REGULAÇÃO
RELATÓRIO TÉCNICO DE FISCALIZAÇÃO N. 1882/2026 – RTF

**Fiscalização regular no Sistema de
Abastecimento de Água e Sistema de
Esgotamento Sanitário de Pelotas/RS,
regulado pela Agesan-RS.**

TERMO DE NÃO CONFORMIDADE (TNC)

TNC N.: 1882/2026

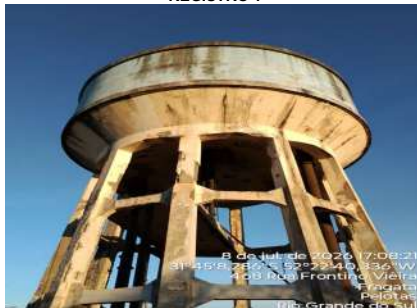
NC	CÓDIGO DA NC	UNIDADE	RESERVATÓRIO - R 5 (elevado)
45	-	CONSTATAÇÃO	A estrutura do reservatório apresenta indícios de deterioração do concreto.
GRUPO	PRAZO	NÃO CONFORMIDADE	Falta de conservação e manutenção preventiva de unidade.
2	365 dias	OBSERVAÇÃO	Transferida da NC - 45 do TNC n. 1137/2025

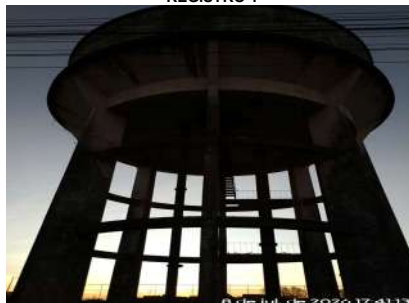
NC	CÓDIGO DA NC	UNIDADE	R 10
51	A5.1	CONSTATAÇÃO	Não há identificação do reservatório.
GRUPO	PRAZO	NÃO CONFORMIDADE	Inexistência de placa de identificação do reservatório.
2	365 dias	OBSERVAÇÃO	Transferida da NC - 51 do TNC 1137/2025

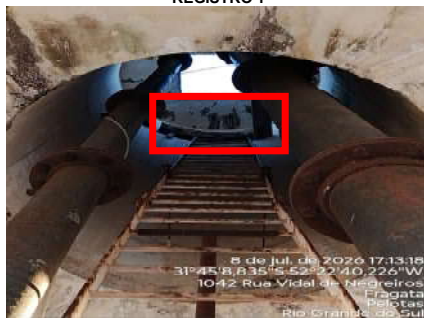
NC	CÓDIGO DA NC	UNIDADE	RESERVATÓRIO 5 ELEVADO
79	A5.5	CONSTATAÇÃO	Ausência de tubulação de ventilação protegidas com tela e com cobertura que impeça a entrada de água de chuva e limite a entrada de poeira.
GRUPO	PRAZO	NÃO CONFORMIDADE	Ausência de tubulação de ventilação protegidas com tela e com cobertura que impeça a entrada de água de chuva e limite a entrada de poeira.
2	90 dias	OBSERVAÇÃO	Transferida da NC - 79 do TNC n. 1137/2025

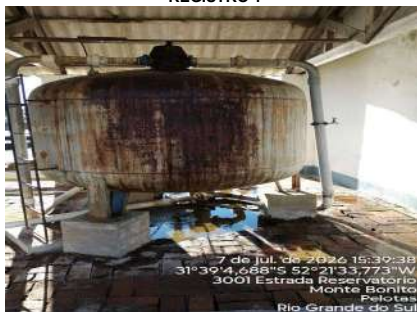
NC	CÓDIGO DA NC	UNIDADE	ETA Sinnott
85	A4.13	CONSTATAÇÃO	Vazamento nos filtros rápidos.
GRUPO	PRAZO	NÃO CONFORMIDADE	Perda de água e/ou não executar redução de perdas.
2	365 dias	OBSERVAÇÃO	Transferida da NC - 85 do TNC 1137/2025

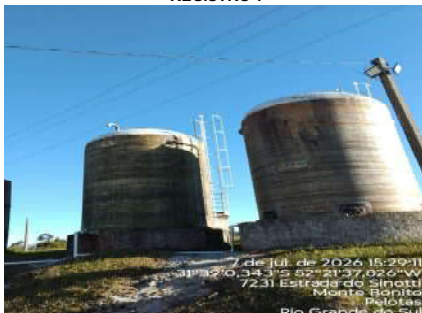
NC	CÓDIGO DA NC	UNIDADE	ETA Sinnott
93	A4.20	CONSTATAÇÃO	Ausência de área de contenção para armazenamento dos produtos químicos.
GRUPO	PRAZO	NÃO CONFORMIDADE	Inexistência de bacia de contenção ou bacia de contenção permite vazamentos.
2	365 dias	OBSERVAÇÃO	Transferida da NC - 93 do TNC 1137/2025

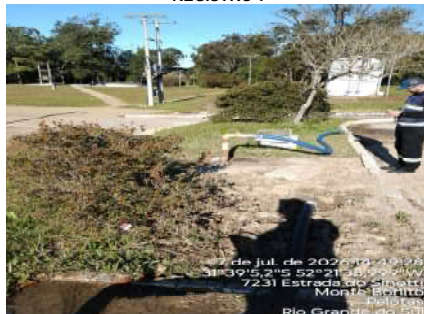
NC	CÓDIGO DA NC	UNIDADE	ESTAÇÃO DE TRATAMENTO DE ÁGUA - ETA Sinnott
98	-	CONSTATAÇÃO	Após a utilização da mangueira que abastece o caminhão pipa, a mesma é lançada em contato direto com o solo, propiciando risco de contaminação na água tratada.
GRUPO	PRAZO	NÃO CONFORMIDADE	Falta de conservação e manutenção preventiva de unidade.
2	90 dias	OBSERVAÇÃO	Transferida da NC - 98 do TNC n. 1137/2025

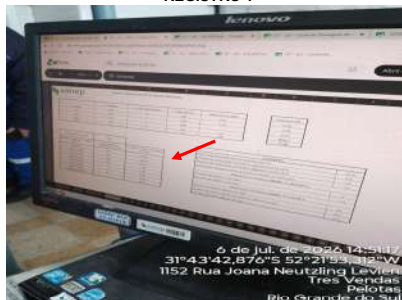
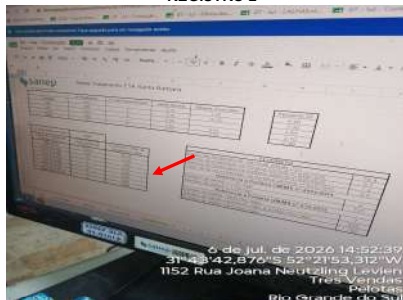
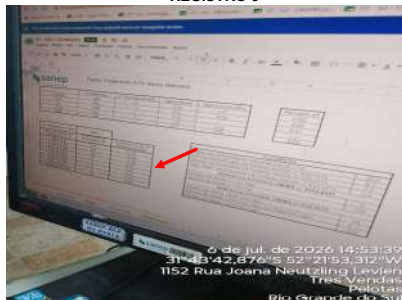
NC	CÓDIGO DA NC	UNIDADE	LABORATÓRIO OPERACIONAL - ETA Santa Bárbara
106	A6.20	CONSTATAÇÃO	Nos meses de janeiro, fevereiro, março, abril, maio, junho e julho de 2026, constatou-se que na saída do tratamento os valores de turbidez na saída dos filtros não estão em conformidade com o preconizado na Portaria GM/MS n. 888/2021.
GRUPO	PRAZO	NÃO CONFORMIDADE	Não atender inteiramente os padrões de potabilidade estabelecidos na Portaria GM/MS n. 888/2021.
2	90 dias	OBSERVAÇÃO	A Portaria GM/MS n. 888/2021 define como eficiência no tratamento para filtração rápida (ETA Convencional) 95% das amostras até 0,5 uT e os 5% restantes até 1,0 uT. No mês junho, por exemplo, 31,45% das amostras ficaram entre 0,51 e 1,00 uT, o que é acima do estabelecido pela Portaria.

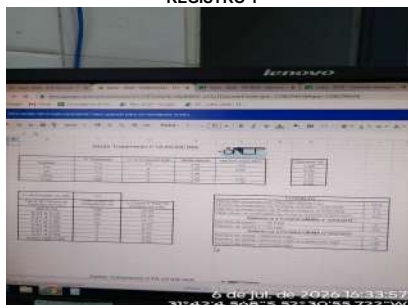
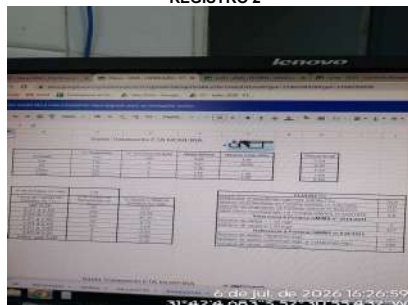
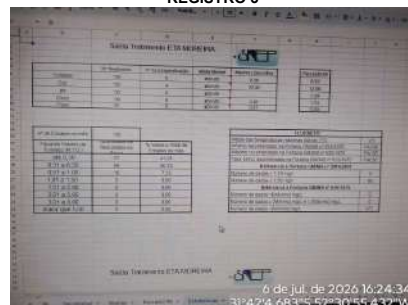
NC	CÓDIGO DA NC	UNIDADE	LABORATÓRIO OPERACIONAL - ETA Moreira
109	A6.20	CONSTATAÇÃO	Nos meses de janeiro, março, maio e julho de 2026, constatou-se que na saída do tratamento os valores de turbidez na saída dos filtros não estão em conformidade com o preconizado na Portaria GM/MS n. 888/2021.
GRUPO	PRAZO	NÃO CONFORMIDADE	Não atender inteiramente os padrões de potabilidade estabelecidos na Portaria GM/MS n. 888/2021.
2	90 dias	OBSERVAÇÃO	A Portaria GM/MS n. 888/2021 define como eficiência no tratamento para filtração rápida (ETA Convencional) 95% das amostras até 0,5 uT e os 5% restantes até 1,0 uT. No mês de maio, por exemplo, 14,75% das amostras ficaram entre 0,51 e 1,00 uT, o que é acima do estabelecido pela Portaria.

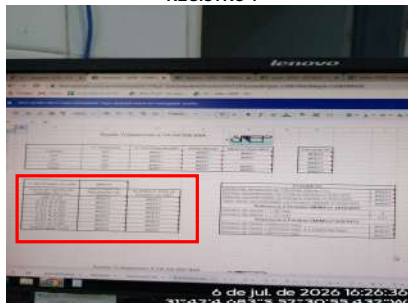
NC	CÓDIGO DA NC	UNIDADE	LABORATÓRIO OPERACIONAL - ETA Moreira
110	A6.20	CONSTATAÇÃO	Nos meses de fevereiro, abril e junho de 2026, os dados de análises físico-químicas não apresentam resultados por erro de software.
GRUPO	PRAZO	NÃO CONFORMIDADE	Deixar de prestar informações ao órgão fiscalizatório.
2	90 dias	OBSERVAÇÃO	-

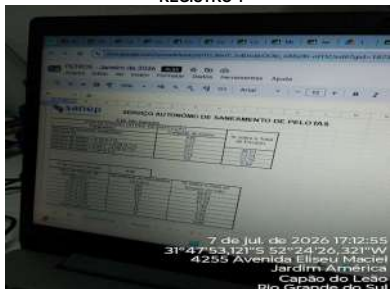
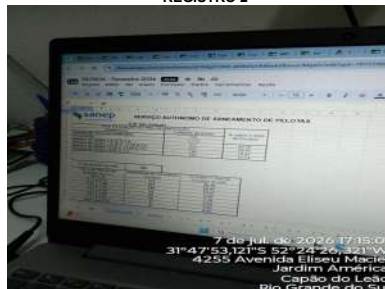
NC	CÓDIGO DA NC	UNIDADE	LABORATÓRIO OPERACIONAL - ETA São Gonçalo
115	A6.20	CONSTATAÇÃO	Nos meses de janeiro, fevereiro, março, abril, maio, junho e julho de 2026, constatou-se que na saída do tratamento os valores de turbidez na saída dos filtros não estão em conformidade com o preconizado na Portaria GM/MS n. 888/2021.
GRUPO	PRAZO	NÃO CONFORMIDADE	Não atender inteiramente os padrões de potabilidade estabelecidos na Portaria GM/MS n. 888/2021.
2	90 dias	OBSERVAÇÃO	A Portaria GM/MS n. 888/2021 define como eficiência no tratamento para filtração rápida (ETA Convencional) 95% das amostras até 0,5 uT e os 5% restantes até 1,0 uT. No mês janeiro, por exemplo, 18,47% das amostras ficaram entre 0,51 e 1,00 uT, o que é acima do estabelecido pela Portaria.

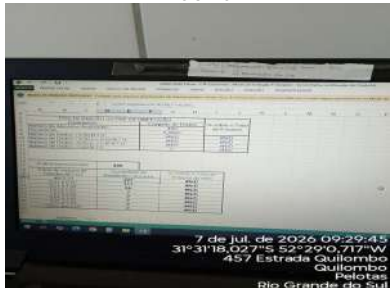
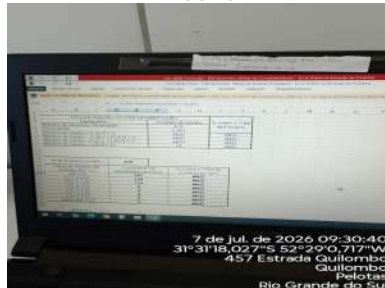
NC	CÓDIGO DA NC	UNIDADE	LABORATÓRIO OPERACIONAL - ETA Quilombo
116	A6.20	CONSTATAÇÃO	Nos meses de janeiro, fevereiro, março, abril, maio, junho e julho de 2026, não foi possível consultar os resultados das análise físico-químicas de turbidez na saída dos filtros por erro de software.
GRUPO	PRAZO	NÃO CONFORMIDADE	Deixar de prestar informações ao órgão fiscalizador
2	90 dias	OBSERVAÇÃO	-

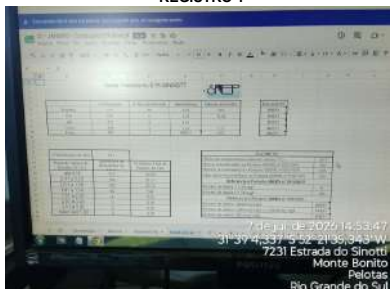
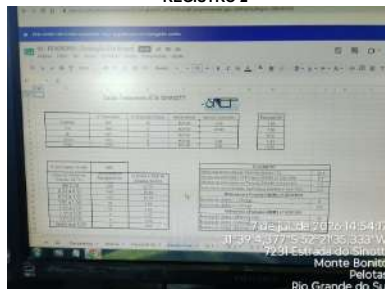
NC	CÓDIGO DA NC	UNIDADE	LABORATÓRIO OPERACIONAL - ETA Sinnott
117	A6.20	CONSTATAÇÃO	Nos meses de janeiro, fevereiro, março, abril, maio e junho de 2026, constatou-se que na saída do tratamento os valores de turbidez na saída dos filtros não estão em conformidade com o preconizado na Portaria GM/MS n. 888/2021.
GRUPO	PRAZO	NÃO CONFORMIDADE	Não atender inteiramente os padrões de potabilidade estabelecidos na Portaria GM/MS n. 888/2021.
2	90 dias	OBSERVAÇÃO	A Portaria GM/MS n. 888/2021 define como eficiência no tratamento para filtração rápida (ETA Convencional) 95% das amostras até 0,5 uT e os 5% restantes até 1,0 uT. No mês junho, por exemplo, 20,36% das amostras ficaram entre 0,51 e 1,00 uT, o que é acima do estabelecido pela Portaria.

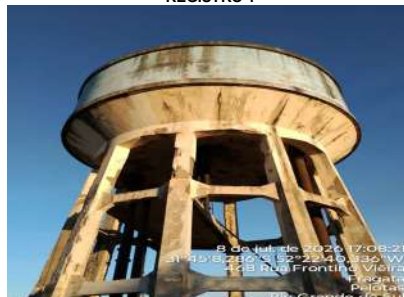
NC	CÓDIGO DA NC	UNIDADE	RESERVATÓRIOS 5 (ELEVADO E APOIADO)
128	A5.1	CONSTATAÇÃO	Unidade sem identificação.
GRUPO	PRAZO	NÃO CONFORMIDADE	Inexistência de placa de identificação no reservatório.
2	365 dias	OBSERVAÇÃO	Transferida da NC - 246 do TNC 1137/2025

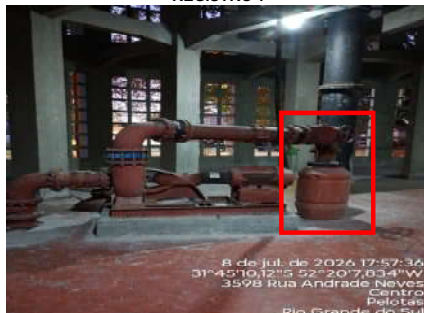
NC	CÓDIGO DA NC	UNIDADE	R 4
150	A1.18	CONSTATAÇÃO	Produto químico sem identificação.
GRUPO	PRAZO	NÃO CONFORMIDADE	Falta de identificação de produtos químicos.
2	90 dias	OBSERVAÇÃO	Transferida da NC - 150 do TNC 1137/2025

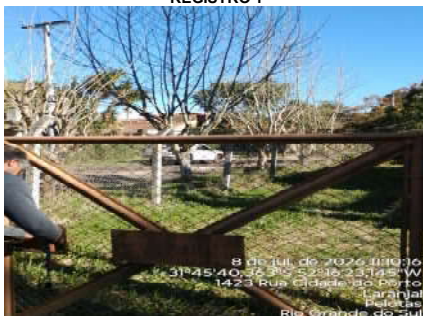
NC	CÓDIGO DA NC	UNIDADE	RESERVATÓRIO - R 12 elevado e enterrado
154	A5.1	CONSTATAÇÃO	A unidade não possui identificação.
GRUPO	PRAZO	NÃO CONFORMIDADE	Inexistência de placa de identificação do reservatório.
2	365 dias	OBSERVAÇÃO	Transferida da NC - 154 do TNC n. 1137/2025
